**Odpověď na dotaz č. 20 k veřejné zakázce na zhotovitele stavby „ÚP ČR – Děčín – rekonstrukce budovy U Plovárny 1190/14“ i.č. 013V032003901**

k dotazu firmy Metrostav a.s., ze dne 13. března 2015

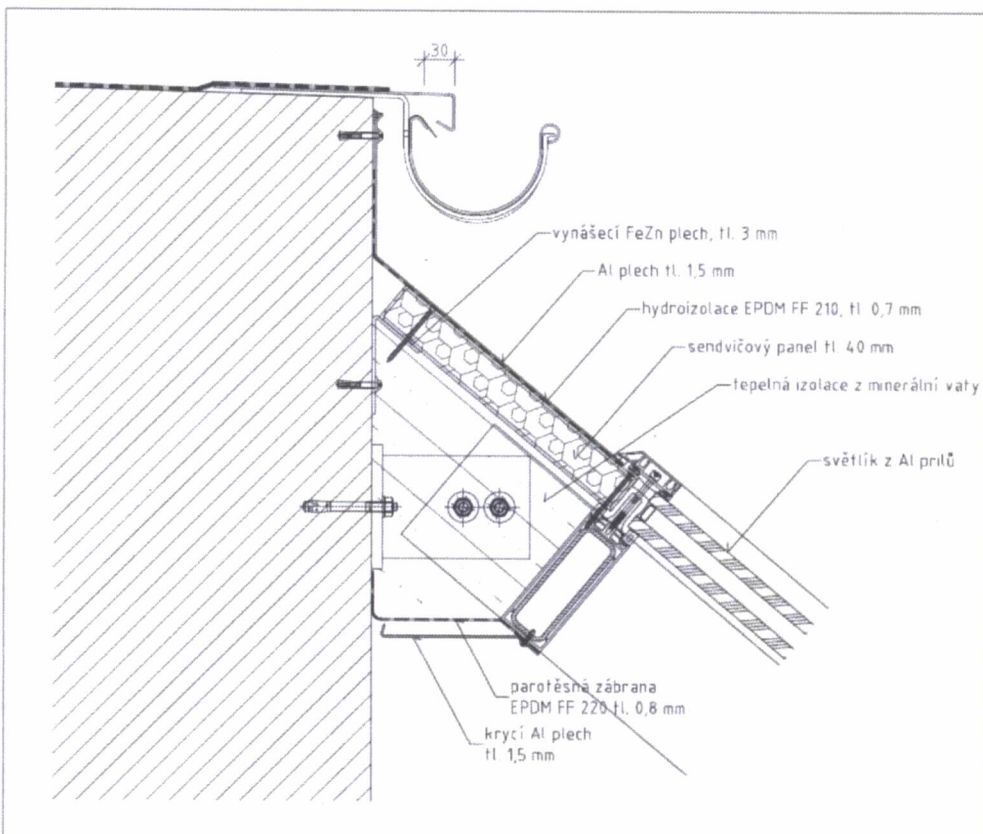
V PD je uvažováno s demontáží stávajících rozvodů VZT. Ve výkazu výměr jsme nenalezli položky, kterými tyto práce máme ocenit.

**Náš dotaz zní: doplní zadavatel do výkazu výměr položky spojené s demontáží stávajících rozvodů VZT a to zejména:**

- demontáž a likvidace potrubí VZT
- demontáž a likvidace strojního zařízení VZT
- demontáž a likvidace obložení feal, které zakrývá rozvody VZT

- **zabetonování prostupů VZT ve stropěch po demontáži stávajícího potrubí.**

Stávající VZT jednotka bude demontována, položky byly doplněny do VV viz níže.

125	K	9_0204	Demontáž stávající VZT jednotky v místnosti č. 4.40 ve 4 n.p.	Kč	1,000	0,00	0,00
126	K	9_0205	Demontáž stávajícího potrubí a rozvodů VZT včetně likvidace	Kč	1,000	0,00	0,00
127	K	9_0206	Demontáž a oddělení azbestového těsnění potrubí VZT včetně likvidace	t	0,100	0,00	0,00
128	K	9_0207	Demontáž protipožárních klapek s oddělením azbestového těsnění VZT včetně likvidace	Kč	1,000	0,00	0,00

Detail 11a - detaily světlíku - horní

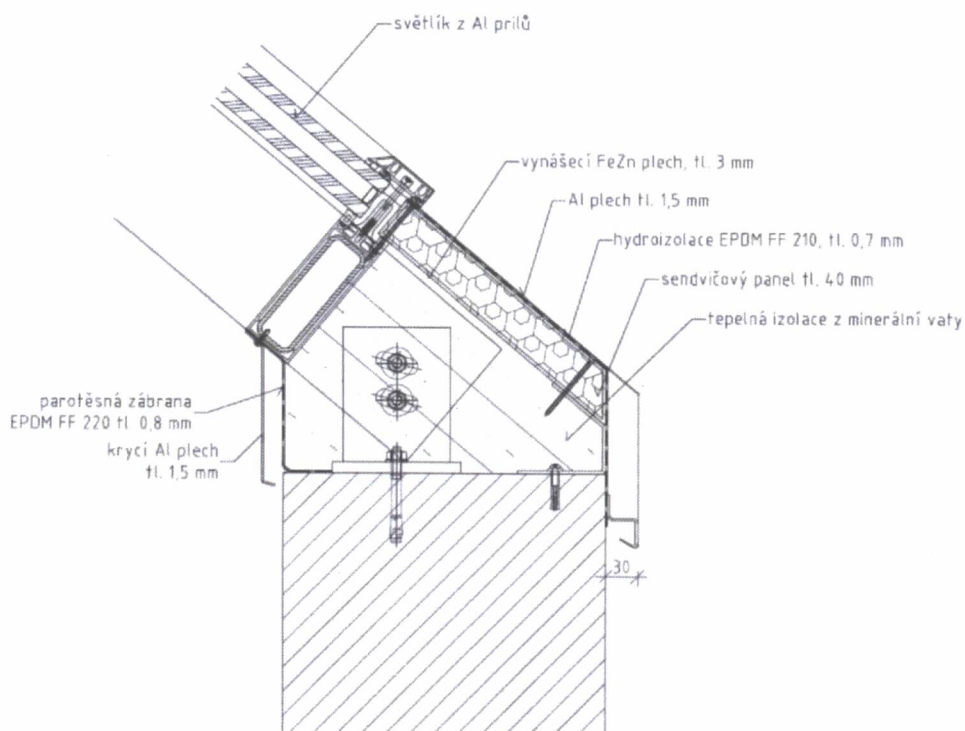
Ve výkazu výměr pro SO 01 Stavební část je v oddílu 767 Zámečnické výrobky jsou pod čísly 428 až 430 uvedené práce spojené s úpravou stávajících světlíků. V PD jsme nenašli žádný detail či popis prací, jak mají být stávající světlíky upraveny.

**Náš dotaz zní: doplní zadavatel a vyspecifikuje, jak si představuje úpravu stávajících světlíků dle položek uvedených ve výkazu výměr?**

U položek 428 – 430 se jedná o úpravu světlíků ve 4NP historické budovy – viz **D.1.1.35 – Rez EE'** – stávající výplň světlíků bude demontována a bude zde osazena – exteriérová prosklená stěna šikmá, pevně zasklená – ve výpise: 24OH, úpravou se myslí zateplení viz **D.1.1.49 – Katalog detailů detaily 11 a-c** – náhled viz níže
